**Verslag huishoudelijke elektrische installatie op laagspanning en zeer lage spanning****Algemeen:**

Referentie: 005-20260810-02	Datum controle: 10/08/2026
Keurder: 005

Eigenaar: Vanderstraeten	EAN-code: Onbekend
Adres installatie: Kuringersteenweg 401, 3511 - Hasselt	Nummer teller(s): 5964982
Distributienetbeheerder installatie: Fluvius	
Datum uitvoering installatie: ☒ Vóór 01/10/1981 ☐ Tussen 01/10/1981 en 01/06/2020 ☐ Vanaf 01/06/2020	
Type: ☒ Wooneenheid ☐ Niet-huishoudelijk ☐ PV ☐ Batterij ☐ Laadpaal

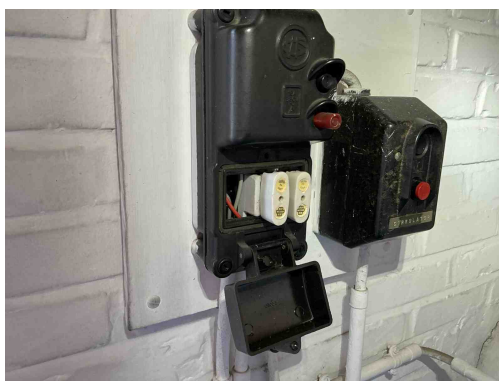
B17 - De voedingsspanning is niet op elk bord vermeld (Boek 1: 3.1.3.3).
Opmerking: Bord 1 en 2

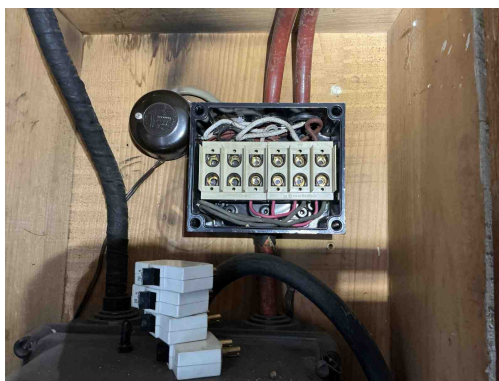
B30 - De houder van de beveiliging in een huishoudelijke ruimte is niet voorzien van aangepaste kalibreerelementen (Boek1: 5.3.5.5).
Opmerking: Bord 1 en 2

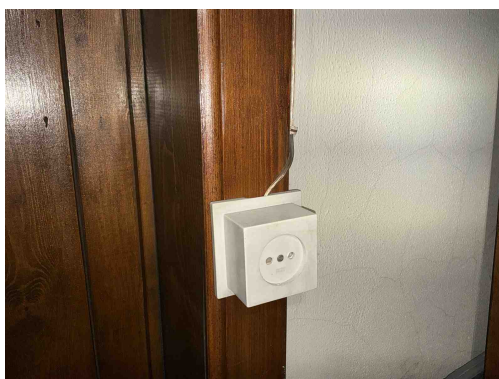
B30 - De houder van de beveiliging in een huishoudelijke ruimte is niet voorzien van aangepaste kalibreerelementen (Boek1: 5.3.5.5).

Opmerking: Bord 1 en 2

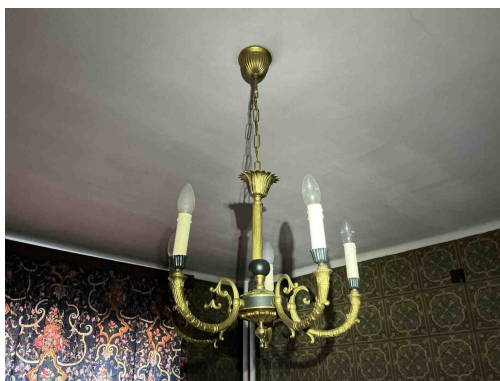
C27 - Het gebruik van geleiders van het type VTLMb (côte-à-côte) is niet toegestaan (Boek 1: 1.4.2.1).

Opmerking: Oa zolder, luster slpk 2

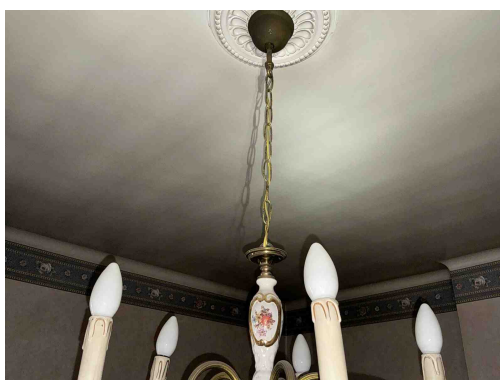
C27 - Het gebruik van geleiders van het type VTLMB (côte-à-côte) is niet toegestaan (Boek 1: 1.4.2.1).
Opmerking: Oa zolder, luster slpk 2

Klasse 0 toestel is niet verbonden met een aangesloten beschermingsgeleider
Opmerking: Oa luster slpk 1, slpk 2, slpk 3

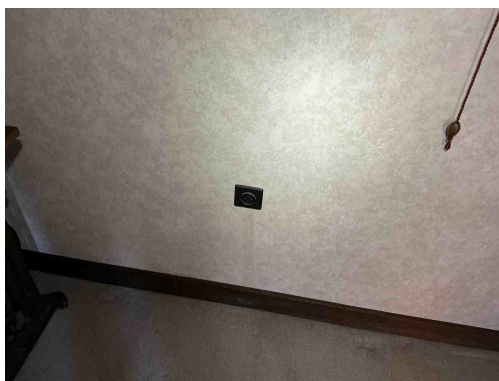
C27 - Het gebruik van geleiders van het type VTLMB (côte-à-côte) is niet toegestaan (Boek 1: 1.4.2.1).
Opmerking: Oa zolder, luster slpk 2

Klasse 0 toestel is niet verbonden met een aangesloten beschermingsgeleider
Opmerking: Oa luster slpk 1, slpk 2, slpk 3

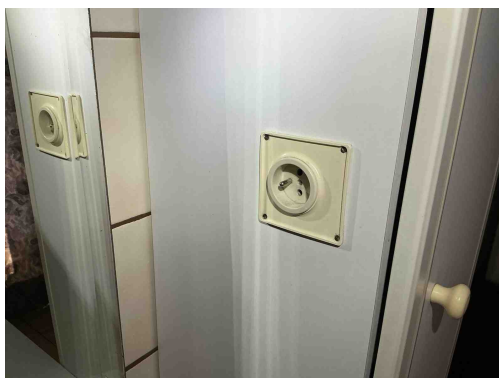
T11 - De contactdozen waarvan de toegekende stroomsterkte maximaal 16A en de toegekende spanning maximaal 250V bedraagt en niet bedoeld zijn voor de voeding van een of meerdere verbruikstoestellen voor een specifiek doel en niet geplaatst zijn in of op schakel- en verdeelborden, beschikken niet of IPXX-D (incl. gemeenschappelijke delen residentieel geheel) (Boek 1: 4.2.2.3/5.3.5.2).

Opmerking: Oa badkamer, slpk 3, woonkamer, keuken

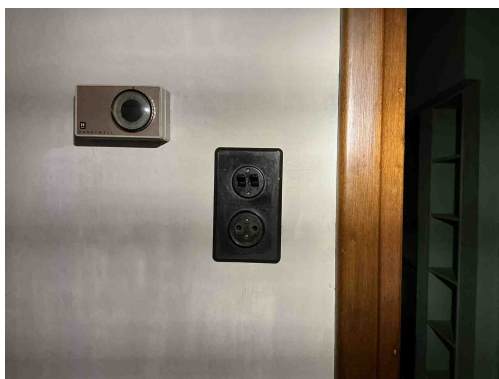
T11 - De contactdozen waarvan de toegekende stroomsterkte maximaal 16A en de toegekende spanning maximaal 250V bedraagt en niet bedoeld zijn voor de voeding van een of meerdere verbruikstoestellen voor een specifiek doel en niet geplaatst zijn in of op schakel- en verdeelborden, beschikken niet of IPXX-D (incl. gemeenschappelijke delen residentieel geheel) (Boek 1: 4.2.2.3/5.3.5.2).

Opmerking: Oa badkamer, slpk 3, woonkamer, keuken

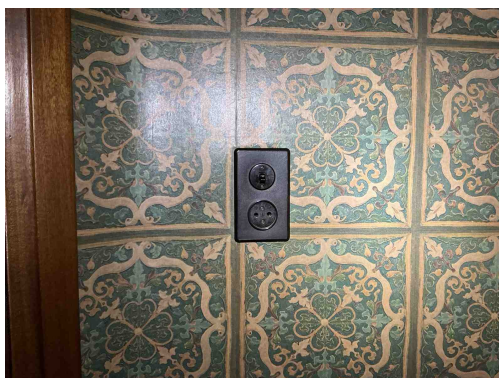
T11 - De contactdozen waarvan de toegekende stroomsterkte maximaal 16A en de toegekende spanning maximaal 250V bedraagt en niet bedoeld zijn voor de voeding van een of meerdere verbruikstoestellen voor een specifiek doel en niet geplaatst zijn in of op schakel- en verdeelborden, beschikken niet of IPXX-D (incl. gemeenschappelijke delen residentieel geheel) (Boek 1: 4.2.2.3/5.3.5.2).

Opmerking: Oa badkamer, slpk 3, woonkamer, keuken

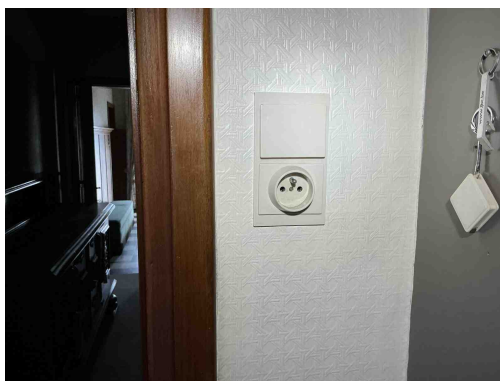
T11 - De contactdozen waarvan de toegekende stroomsterkte maximaal 16A en de toegekende spanning maximaal 250V bedraagt en niet bedoeld zijn voor de voeding van een of meerdere verbruikstoestellen voor een specifiek doel en niet geplaatst zijn in of op schakel- en verdeelborden, beschikken niet of IPXX-D (incl. gemeenschappelijke delen residentieel geheel) (Boek 1: 4.2.2.3/5.3.5.2).

Opmerking: Oa badkamer, slpk 3, woonkamer, keuken

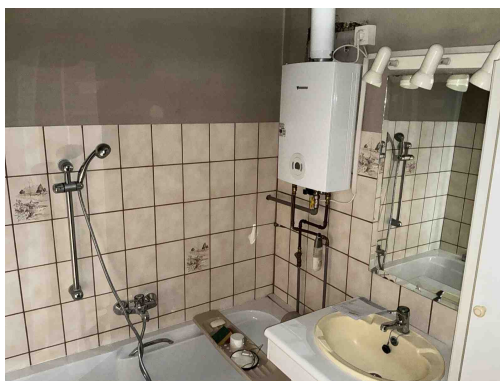
T11 - De contactdozen waarvan de toegekende stroomsterkte maximaal 16A en de toegekende spanning maximaal 250V bedraagt en niet bedoeld zijn voor de voeding van een of meerdere verbruikstoestellen voor een specifiek doel en niet geplaatst zijn in of op schakel- en verdeelborden, beschikken niet of IPXX-D (incl. gemeenschappelijke delen residentieel geheel) (Boek 1: 4.2.2.3/5.3.5.2).

Opmerking: Oa badkamer, slpk 3, woonkamer, keuken

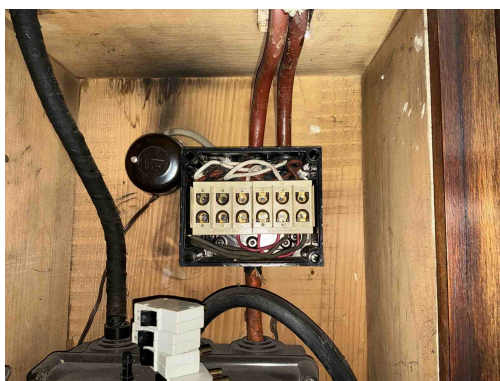
Klasse 0 toestel is niet verbonden met een aangesloten beschermingsgeleider

Opmerking: Oa luster slpk 1, slpk 2, slpk 3
